# TARASCON-SUR-ARIEGE

PLAN LOCAL D'URBANISME  
CINQUIEME MODIFICATION SIMPLIFIEE

## NOTICE EXPLICATIVE

Extrait du plan de zonage du projet de 5ème modification simplifiée du PLU

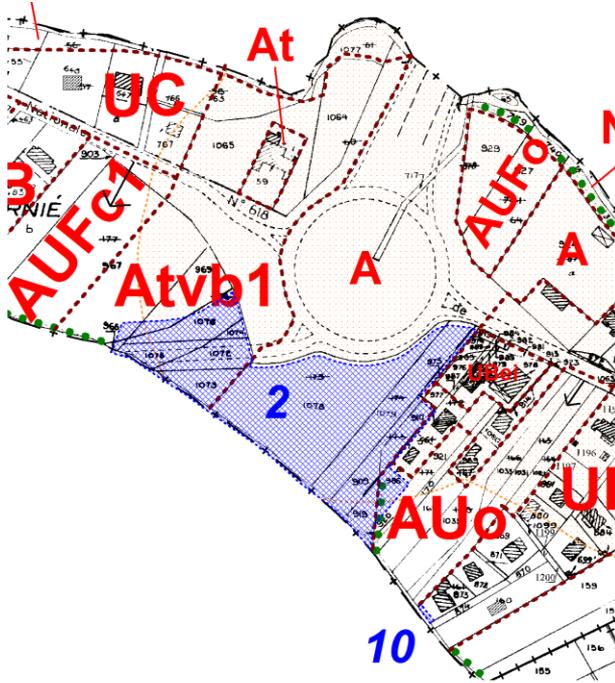
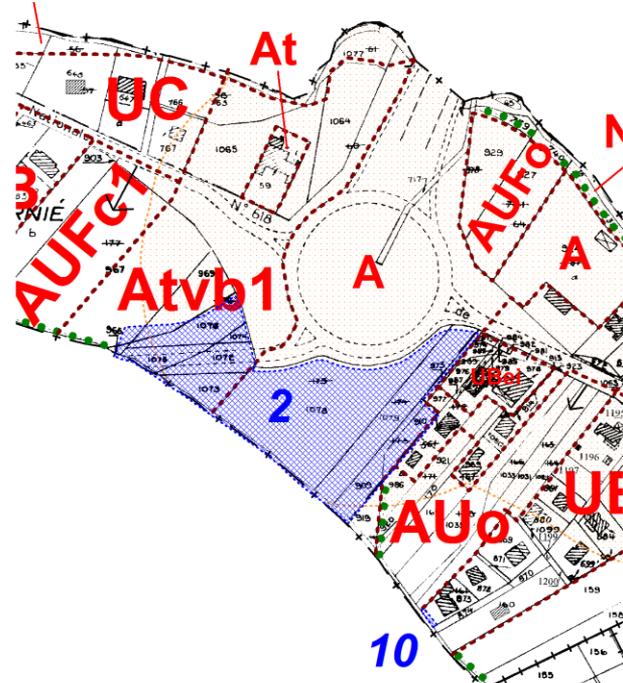
L'enveloppe de l'emplacement réservé n°2, au bénéfice de l'Etat dans le cadre du projet de déviation de la RN20, a été modifiée ; 2 parcelles, C919 et 1389, ont été supprimées :

Extrait du plan de zonage du projet de 5<sup>ème</sup> modification simplifiée du PLU

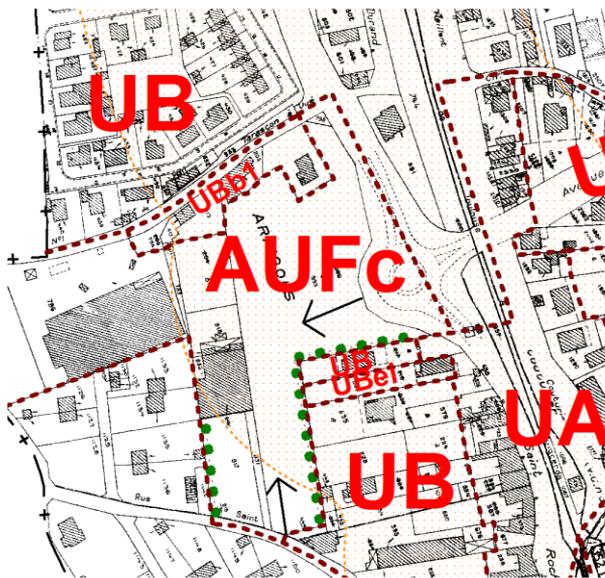
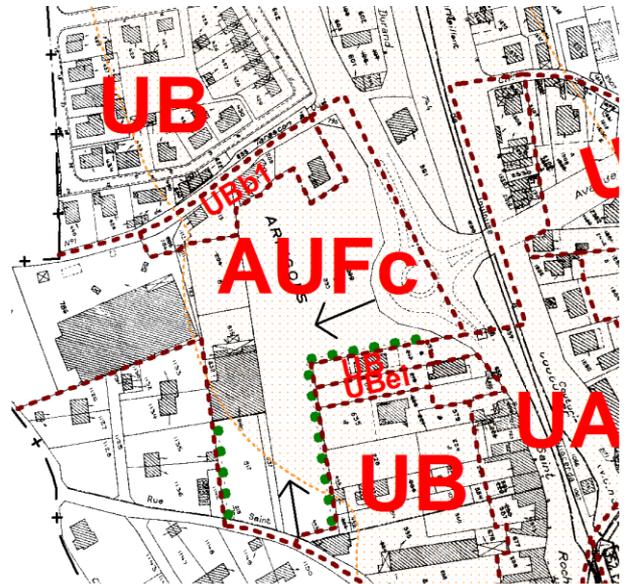
Dans le projet de 5<sup>ème</sup> modification du PLU, il est proposé d'agrandir légèrement le secteur UBei en y incluant la parcelle C1215 et C1216 partie pour une surface de l'ordre de 550m<sup>2</sup><sup>3</sup>.

## ORIENTATION D'AMENAGEMENT DU SECTEUR UBci DES ARRIGOLS

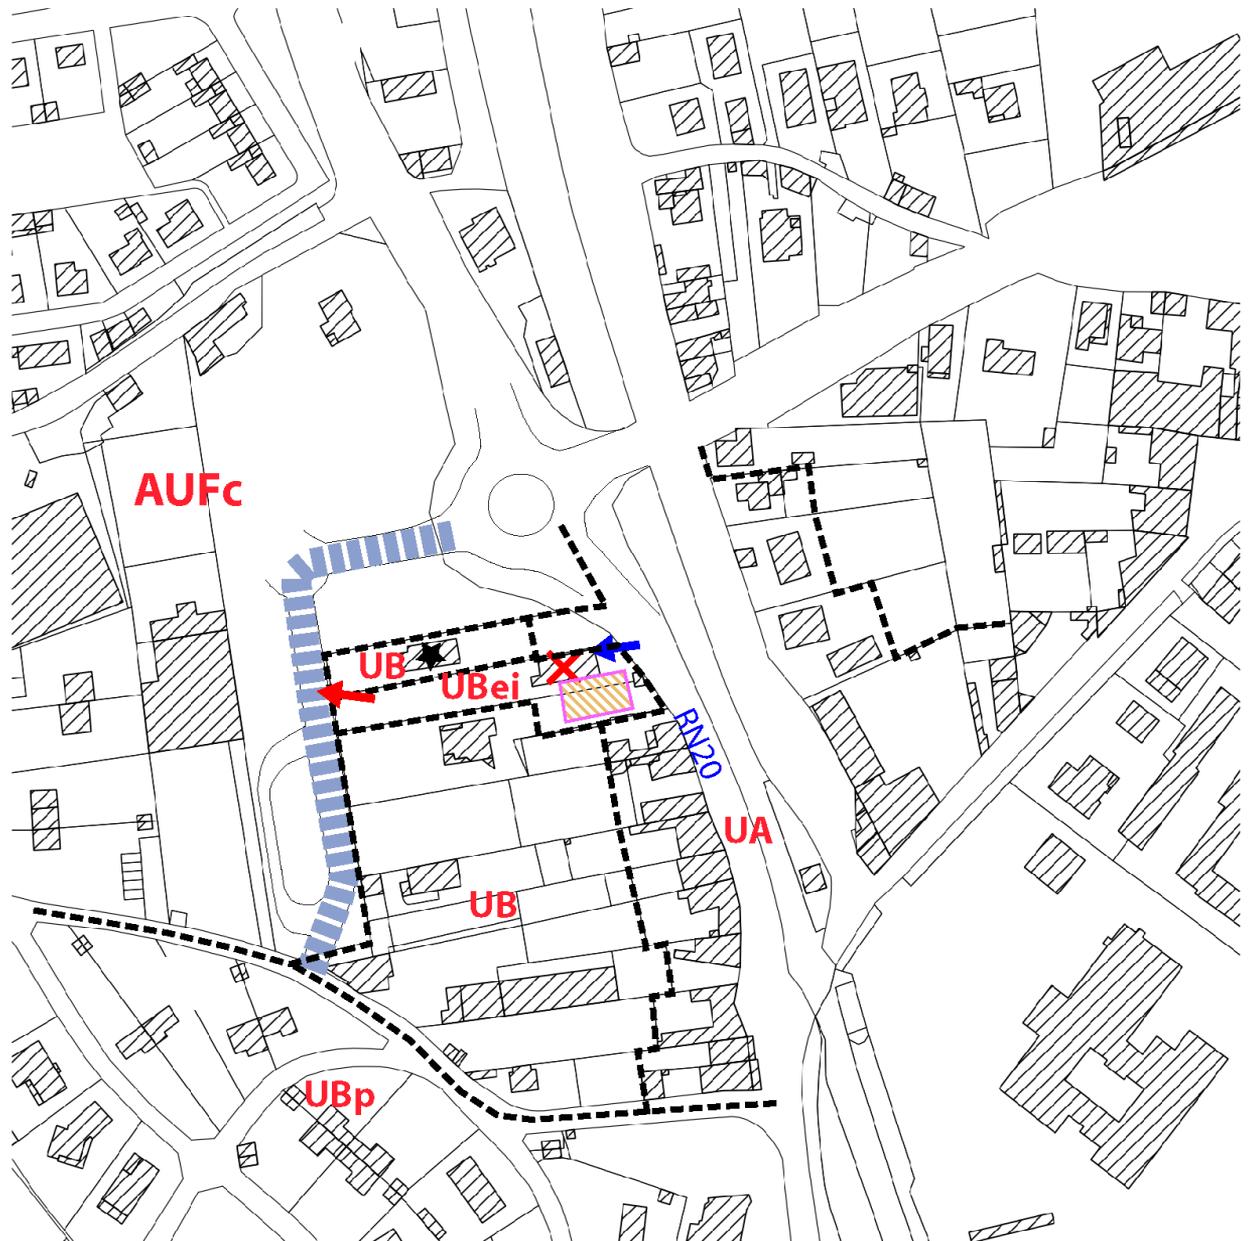
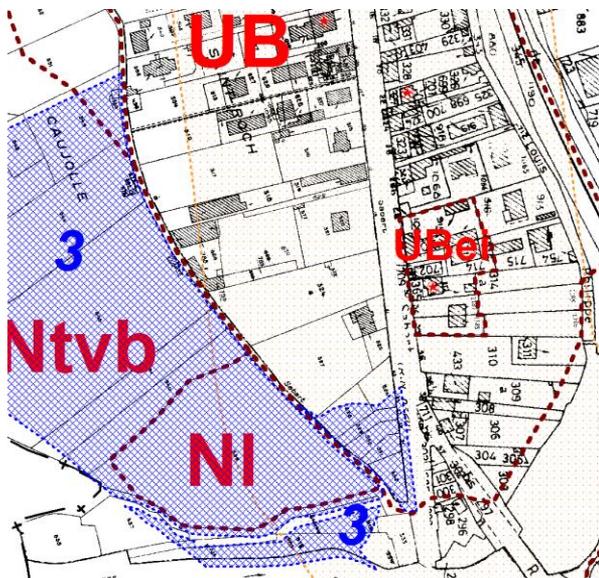
Il sera créé une nouvelle OAP portant sur le secteur UBci, destinée à prendre en compte la problématique d'accès sécurisé sur la RN20.

- ✓ Le secteur UBci correspond à un espace intermédiaire ayant vocation à recevoir des activités de commerce de détail.
- ✓ L'accès à la zone UBci se fera par un accès unique depuis la RN20, et sera mutualisé (accès commun à la boulangerie et au cabinet d'expert comptable).
- ✓ La sortie se fera par un accès unique arrière sur la voie goudronnée irriguant la zone d'activités commerciales, et sera mutualisé (accès commun à la boulangerie et au cabinet d'expert comptable).

Extrait du plan de zonage du projet de 5ème modification simplifiée du PLU

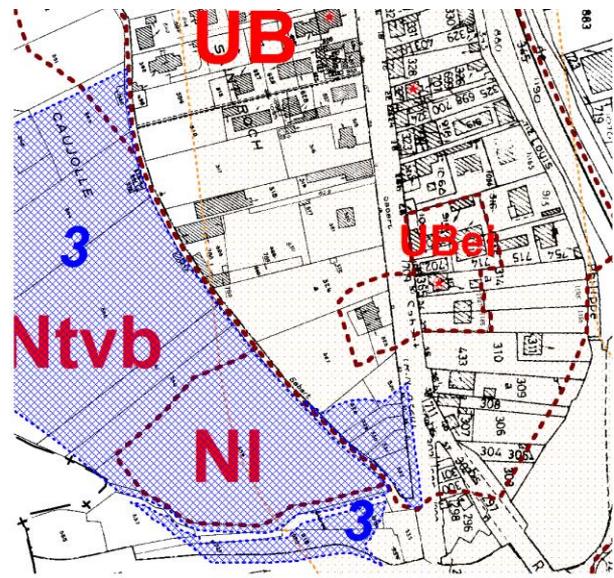
La parcelle C1428, dans laquelle était implanté jusqu'à tout récemment un local associatif, VVM<sup>5</sup>, est classée dans le PLU en vigueur en zone UB ; l'objet de la modification réside dans son classement en secteur UBei (espace intermédiaire accueillant des commerces de proximité).
